## MODIFICATION DU REGLEMENT DU PLAN D'AFFECTATION CANTONAL N°318

### COMMUNES D'EYSINS ET D'ARNEX-SUR-NYON AUX LIEUX-DITS LES VAUX, SERECO ET MERLO

Décharges de type B et type A

### **II.B.8 Collecteur d'eaux usées**

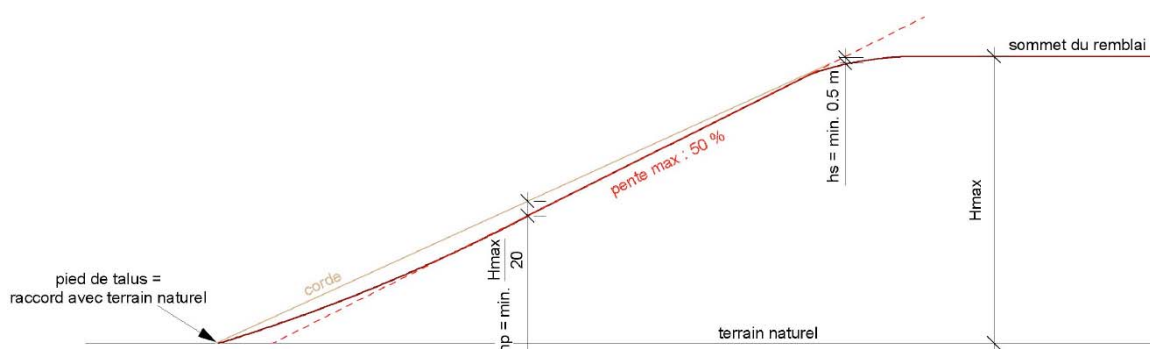
La préservation du collecteur d'eaux usées de l'AEB est réglée en accord avec l'association. Il peut notamment être déplacé sur un nouveau tracé lors des travaux préparatoires.

L'autorisation d'exploiter délivrée par l'Autorité compétente fixe les contraintes et les mesures techniques à la charge de l'exploitant permettant d'assurer la viabilité de ce collecteur.

### **~~II.D.5 Collecteur d'eaux usées~~**

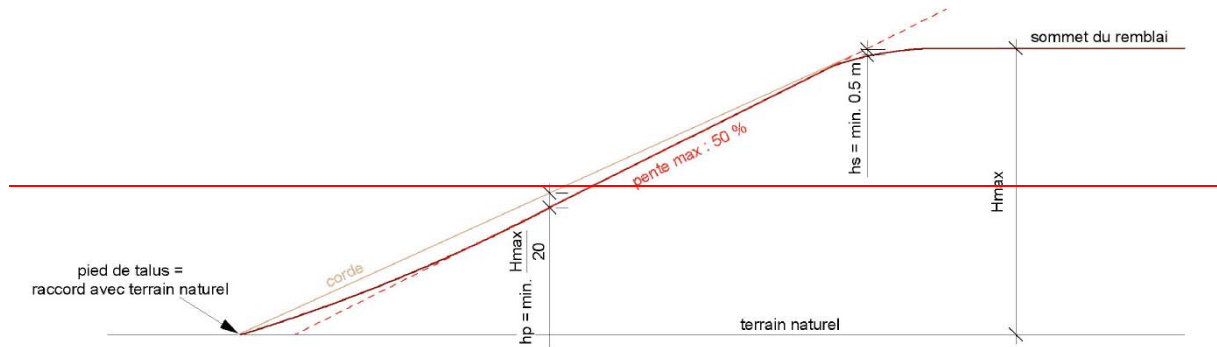
~~La préservation du collecteur d'eaux usées de l'AEB est réglée en accord avec l'association. Il peut notamment être déplacé sur un nouveau tracé lors des travaux préparatoires.~~

~~L'autorisation d'exploiter délivrée par l'Autorité compétente fixe les contraintes et les mesures techniques à la charge de l'exploitant permettant d'assurer la viabilité de ce collecteur.~~
